**Dodatok č. 3**  
**k Zmluve o dielo č. 2019/0657 v znení Dodatku č. 1 a č. 2**  
(ďalej len: „Dodatok č.3“)

Objednávateľ a Zhotoviteľ (ďalej spoločne aj „zmluvné strany“) sa v súlade s Článkom 17 bod 17.3 Zmluvy o dielo zo dňa 28.06.2019 a v súlade s § 18 zákona č. 343/2015 Z. z. o verejnom obstarávaní a o zmene a doplnení niektorých zákonov v znení neskorších predpisov dohodli na uzatvorení Dodatku č.3 k Zmluve o dielo zo dňa 28.06.2019 a jej Dodatkov č. 1 a č. 2 na predmet zákazky „Modernizácia cestnej infraštruktúry v Prešovskom, Košickom, Trenčianskom a Trnavskom kraji“ na 9 časť predmetu zákazky „Rekonštrukcia cesty II/516 Trenčianska Teplá – Dežerice, 1. a 2. ETAPA“ v tomto znení:

**Zdôvodnenie k predloženému dodatku č. 3**

**Zdôvodnenie k prácam navyše: Technické riešenie rekonštrukcie vozovky v intravilánoch**

**Obrázok č. 1:** Porovnanie navrhnutého technického riešenia rekonštrukcie vozovky v intraviláne (A) a extraviláne (B)

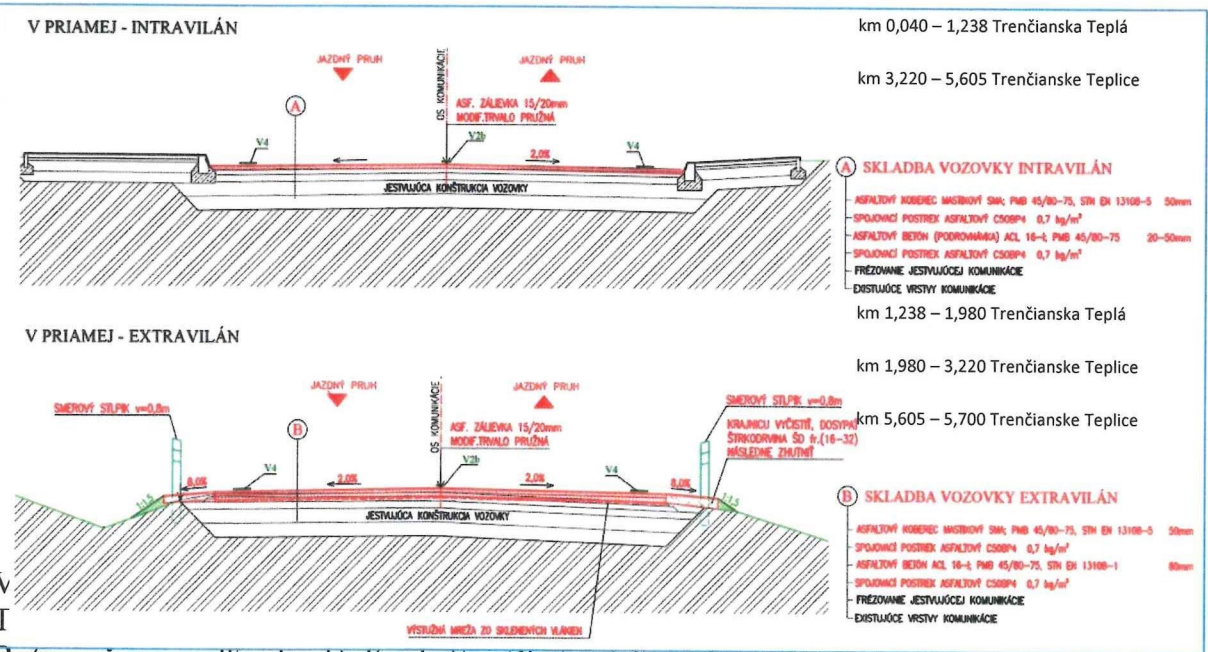
Na základe obhliadky staveniska po uzatvorení Zmluvy boli identifikované výtłky krytu asfaltovej vozovky, kde detegovala pôvodná vrstva cementobetónového krytu (ďalej „CB kryt“), ktorá nebola identifikovaná diagnostikou vykonanou spoločnosťou DAQE Slovakia, spol. s r. o. v roku 2016 (nedeštruktívna diagnostika), a ktorá tvorila podklad pre spracovanie projektovej dokumentácie. CB kryt sa nachádza pod existujúcou vozovkou súvislo od km 0,040 po km 5,605, tzn. od začiatku úseku v Trenčianskej Teplej až po koniec intravilánu v Trenčianskych Tepliciach. Projektová dokumentácia rieši v uvedenom úseku rekonštrukciu krytu vozovky v dvoch rozličných technických riešeniach – samostatne pre intravilán (skladba A) a samostatne pre extravilán (skladba B). Porovnanie skladby vozovky vid’ obr. 1.

B (označenie podľa obr. 1). Konkrétne Zhotoviteľ zrealizoval kompletnú rekonštrukciu krytu

vozovky v úseku od km 1,560 po km 3,220. Nakoľko práce bezprostredne pokračujú v tomto roku aj v intraviláne Trenčianskej Teplej a Trenčianskych Teplíc, v ktorom je navrhnutá skladba vozovky A, Zhotoviteľ v tej súvislosti upozorňuje na nasledujúce skutočnosti. Nakoľko skladba vozovky A pozostáva len z obnovy krytu vozovky hrúbky 50 mm s lokálnymi podrovnávkami hrúbky 20 až 50 mm bez použitia sklovláknej mreže, je možné uvedený technický návrh rekonštrukcie vozovky pri podloží, ktoré je tvorené CB krytom s nepravidelnými dilatačnými celkami, pokladať za nedostatočný, ktorý bude mať za následok rýchle opätovné prekopírovanie kontrakčných a dilatačných škár betónových dosiek na novo položené asfaltové vrstvy vozovky, tzn. do stavu ako je tomu v súčasnosti. Na základe obhliadky staveniska sa identifikovali v niektorých miestach intravilánu aj sieťové rozpady, ktoré môžu byť vyvolané poškodeným CB krytom v podloží vozovky. Odhad prekopírovania škár alebo sieťových rozpadov v podloží v prípade použitia skladby vozovky A je v horizonte 2-5 rokov, tzn. ešte počas záručnej doby. Zhotoviteľ v tejto súvislosti upozorňuje, že vzhľadom na aktuálny technický návrh nebude môcť prebrať záruku na takto zhotovené práce, nakoľko asfaltové vrstvy na CB kryte zhotovené podľa skladby A budú mať výrazne nižšiu životnosť ako je zmluvná záručná doba. Zhotoviteľ týmto opätovne poukazuje na zásadné rozdiely medzi stavom zachyteným v projektovej dokumentácii z roku 2016 a skutočnosťou v čase realizácie Diela. Zhotoviteľ z vyššie uvedených dôvodov navrhuje Objednávateľovi, aby sa v úsekoch so skladbou vozovky A (intravilán) aplikovala rovnaká skladba vozovky ako v extravilánoch, tzn. skladba vozovky B, tzn. dve plnohodnotné asfaltové vrstvy (50 + 60 mm) a aplikácia sklovláknej geomreže. Uvedenou zmenou technického riešenia sa zabezpečí, že konštrukčná skladba vozovky bude rovnaká na celom rekonštruovanom úseku, v ktorom sa nachádza v podloží pôvodná vrstva CB krytu (tzn. v km 0,040 – km 5,605). Nakoľko dopravné zaťaženie vozovky je v uvedených úsekoch totožné (rovnaká hodnota TDZ a intenzity dopravy), je uvedená zmena logická a zabezpečujúca totožný technicko-kvalitatívny stav po rekonštrukcií vozovky s rovnakou predpokladanou životnosťou. Pre vyššie uvedený návrh zmeny skladby vozovky Zhotoviteľ vyčíslil aj cenový dopad, pričom okrem zámeny skladby vozovky A za vozovku B uvažoval aj s lokálnym vyspravením poškodených miest betónového podkladu v mieste výtlkov a sieťových rozpadov v rozsahu 500 m<sup>2</sup> intravilán obce Trenčianska Tepla a 500 m<sup>2</sup> intravilán v meste Trenčianske Teplice. Presné množstvá vysprávok a návrh riešenia bol upresnený po odfrézovaní asfaltových vrstiev a následnom preverení stavu defektných miest. Podľa spracovaného podrobného rozpočtu bude cenový dopad na objekte 101-00 vo výške 104 946,70 € bez DPH a na objekte 102-00 vo výške 247 770,92 € bez DPH.
